कार्यालय अधिशासी अभियन्ता,
निर्माण खण्ड, लोक निर्माण विभाग, चिन्वालीसौड़ (उत्तरकाशी)

दिनांक 13/10/2025

पत्रांक 1689/3 स्ल 0 स्ल 0

विषय : जनपद उत्तरकाशी के विकासखण्ड चिन्वालीसौड़ के अन्तर्गत चिन्वालीसौड़-जांगथ मोटर मार्ग से पुजारगांव भडेश्वर मन्दिर तक मोटर मार्ग के निर्माण हेतु 1.4385 हे० वन भूमि का गैर वानिकी कार्य हेतु लोक निर्माण विभाग को प्रत्यावर्तन। (Online Proposal No. FP/UK/ROAD/40975/2019)

યોજના કા નામ - વિન્યાલીસૌદ ઝોનલ મોડર આર્ગ સ્ટે પુનરાગોચ બેડેશ્વર મંદિર ત્રક મોડર આર્ગ કા સિર્ધર્ષ
 [આનંદપ્રસ્તાવ સંસ્કૃત - PPI/UL/R000/40975/2019]

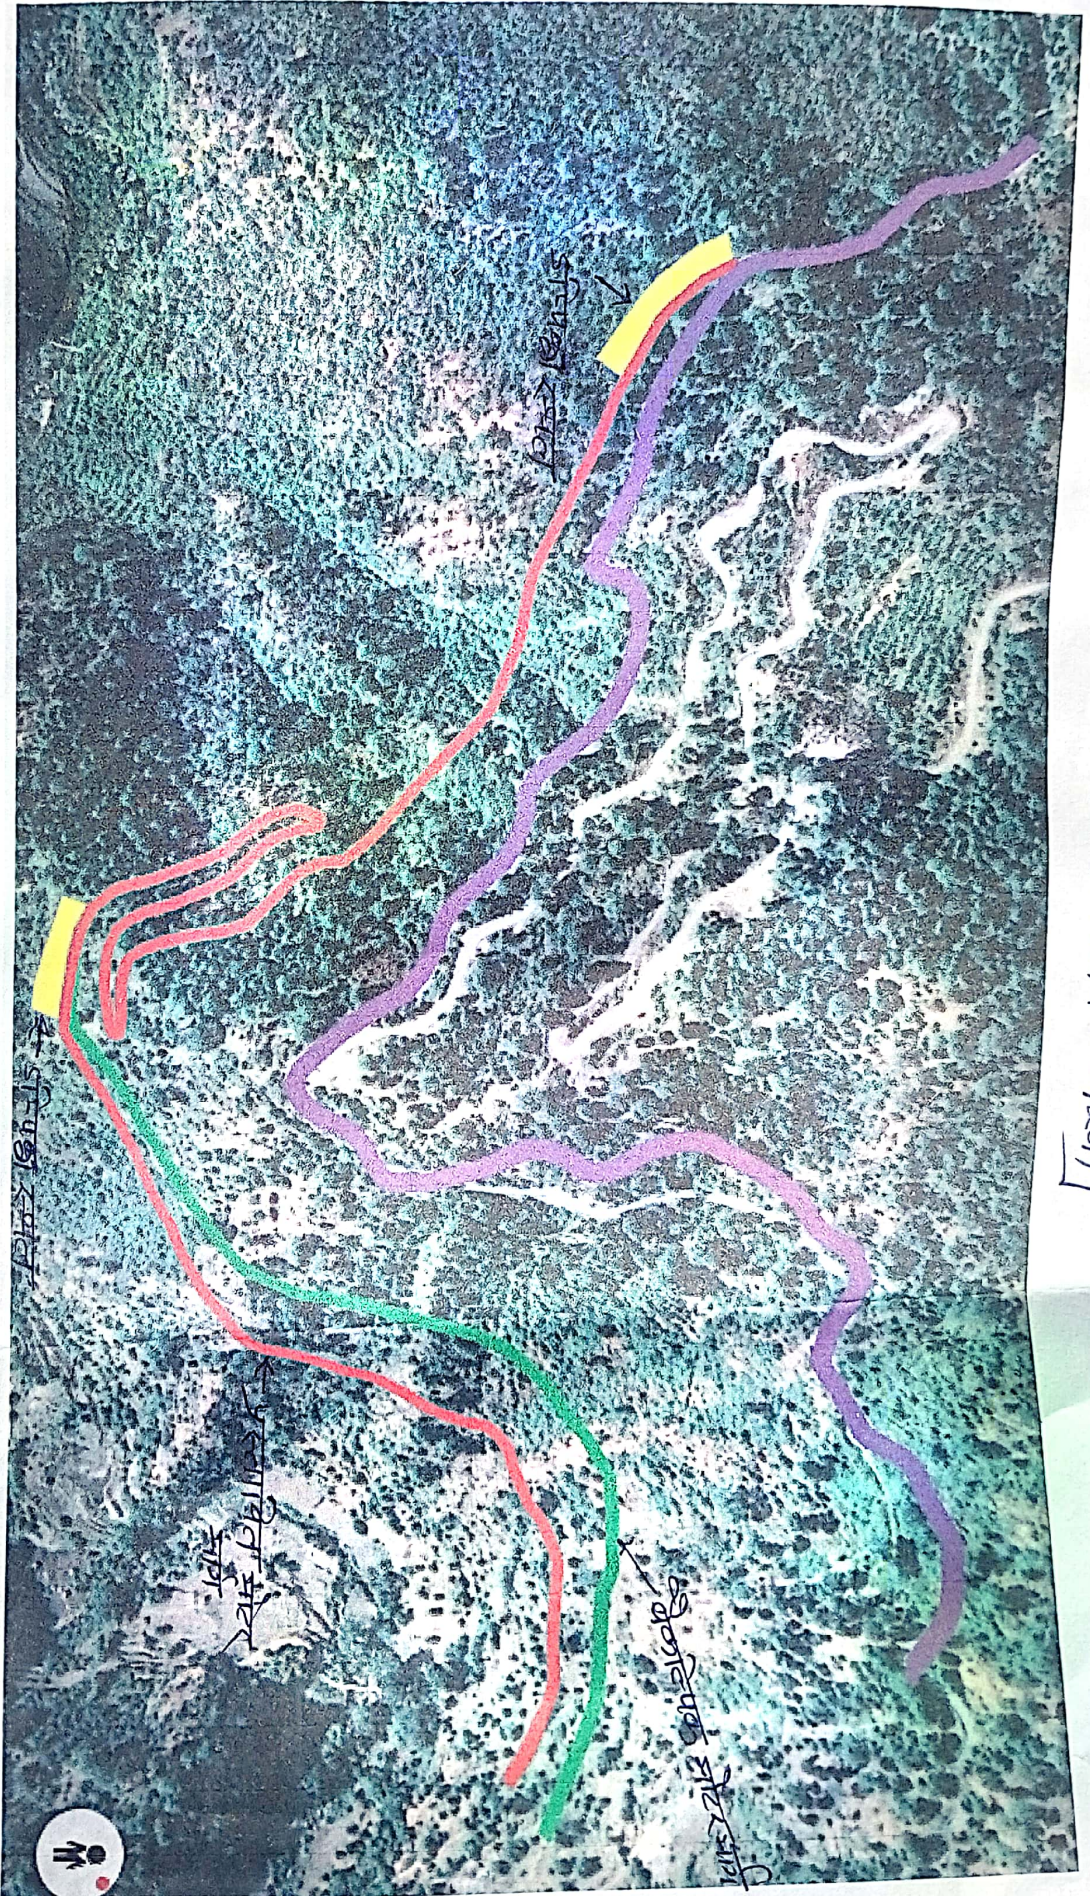
बिन्दु संख्या	आपत्तियां	निराकरण
02	No alternative routes have been looked out by the state government. So, the user agency shall look out alternative alignment of road and submit the same with KML file.	वैकल्पिक समरेखण के.एम.एल. फाइल में हरे रंग से प्रदर्शित की गई है।
03	As per DDSS analysis, the proposed diversion area becomes 1.19 ha instead of 1.4385 ha. It shall be rectified.	प्रस्तावित मोटर मार्ग पर पडने वाली कुल वनभूमि निम्न प्रकार है जो कि के.एम.एल. फाइल में भी प्रदर्शित की गई है। 1. मोटर मार्ग निर्माण हेतु आरक्षित वनभूमि = 1.0675 है० 2. डम्पिंग स्थल हेतु प्रयुक्त आरक्षित भूमि = 0.280 है० 3. मोटर मार्ग निर्माण हेतु सिविल वनभूमि = 0.0910 है० कुल वनभूमि = 1.4385 है०
